Flecken Bardowick, Bebauungsplan Nr. 56 „P+R Ost“

**Abwägung der Stellungnahmen aus der frühzeitigen Behördenbeteiligung (§ 4 Abs. 1 BauGB)  
und der frühzeitigen Öffentlichkeitsbeteiligung (§ 3 Abs. 1 BauGB)  
gleichzeitig: nach Einschätzung der Gemeinde wesentliche bereits vorliegende  
umweltbezogene Stellungnahmen gemäß § 3 Abs. 2 BauGB**

Stand: 24.04.2024

Übersichtskarte (© NavLog/GeoBasis-DE / BKG 2020 / geoGLIS OHG (p) by Intergraph

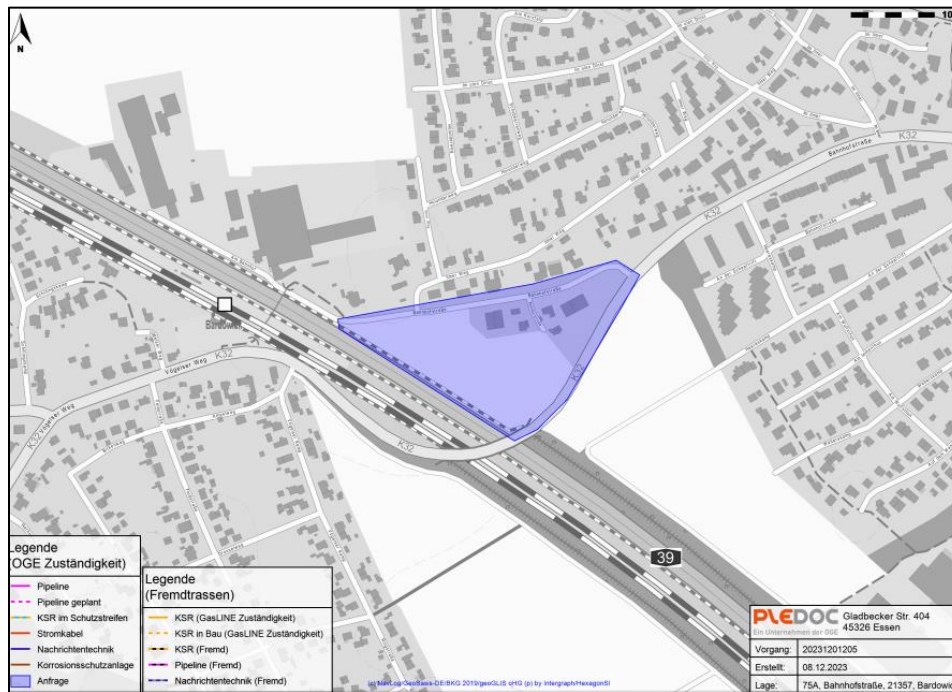
Maßgeblich für unsere Auskunft ist der im Übersichtsplan markierte Bereich.

Dort dargestellte Leitungsverläufe dienen nur zur groben Übersicht.

Achtung: Eine Ausdehnung oder Erweiterung des Projektbereichs bedarf immer einer erneuten Abstimmung mit uns.

Kenntnisnahme.

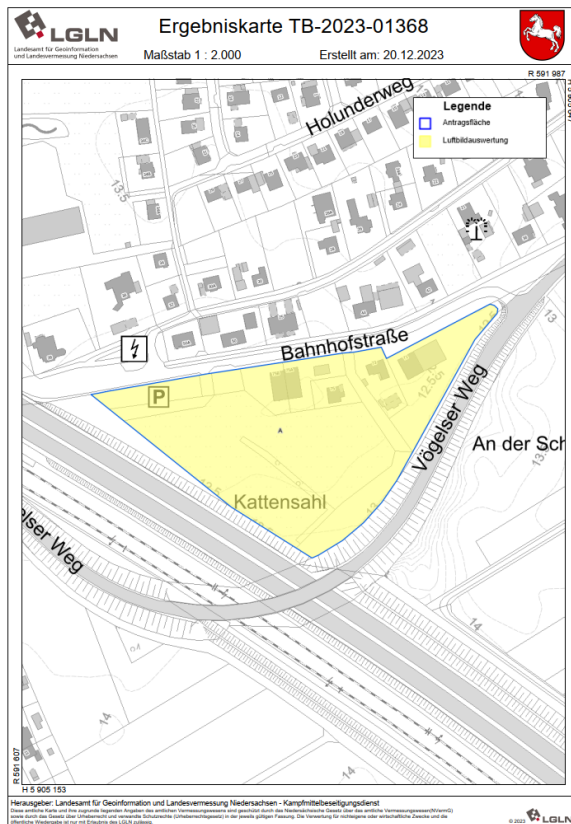
Für die Planfläche liegen dem Kampfmittelbeseitigungsdienst Niedersachsen die folgenden Erkenntnisse vor (siehe beigefügte Kartenunterlage) :

Empfehlung: Luftbilddauswertung

### Fläche A

**Luftbilder:** Die derzeit vorliegenden Luftbilder wurden nicht vollständig ausgewertet.  
**Luftbilddauswertung:** Es wurde keine Luftbilddauswertung durchgeführt.  
**Sondierung:** Es wurde keine Sondierung durchgeführt.  
**Räumung:** Die Fläche wurde nicht geräumt.  
**Belastung:** Es besteht der allgemeine Verdacht auf Kampfmittel.

Der Stellungnahme wird bereits gefolgt.

In die Begründung, Kapitel 3.6 wird bereits ein entsprechender Hinweis auf die Luftbildauswertung gegeben.
